Ersatzteile Pumpe ACM 100 und INOX ACM 100

Flanschwechsel ACM 100

Änderung Pumpenserie ACM 100

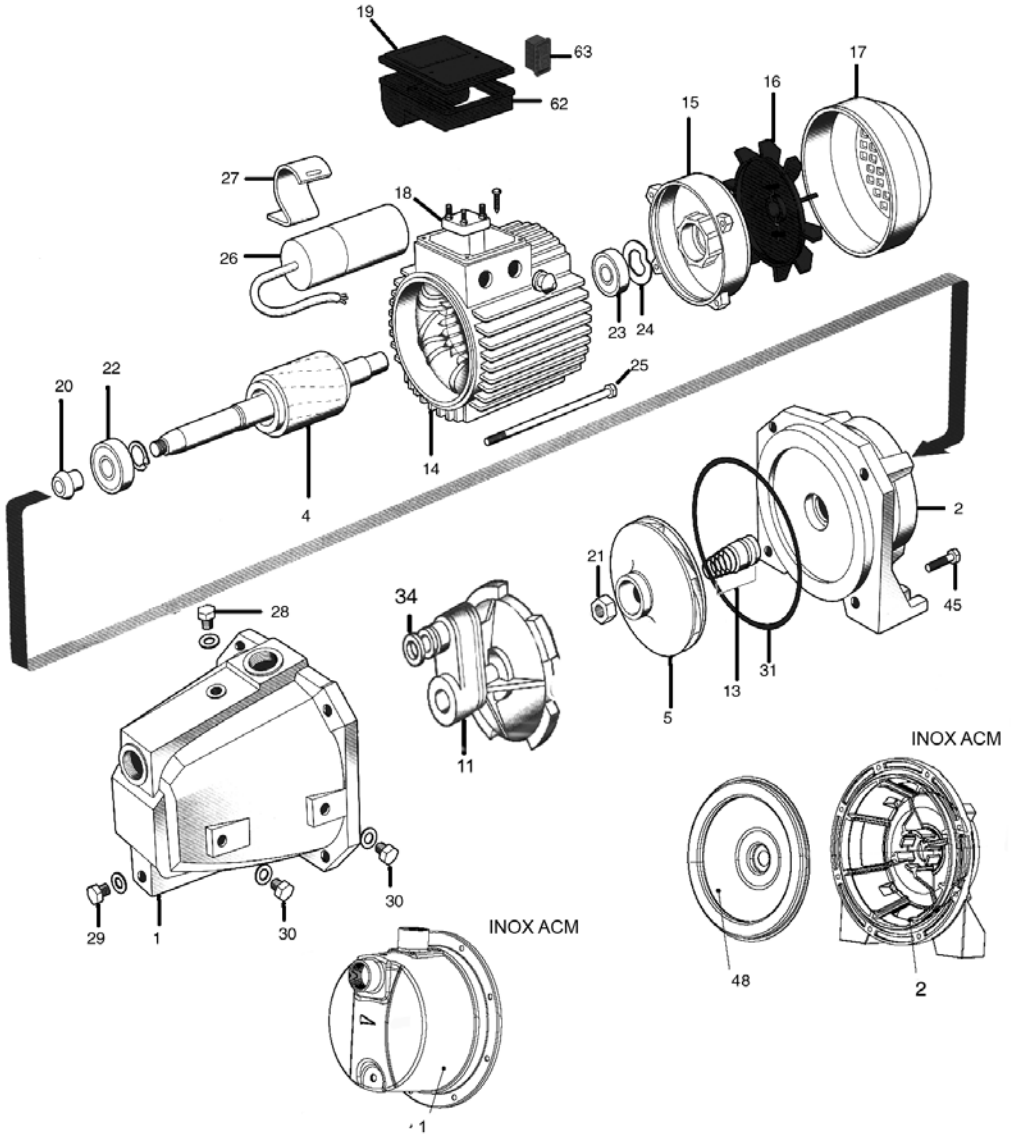
Bei der Serie ACM 100 wird zukünftig der Flansch aus Aluminium-Druckguss gefertigt. In diesem Flansch liegt ein Edelstahl-Teller/Laufradschutz. Änderung ab Produktion Januar 2021.

Der neue Flansch ist mit der alten Serie kompatibel. Zum Wechsel wird der Flansch Pos. 2 mit dem Edelstahl-Teller/Laufradschutz Pos. 48 benötigt.
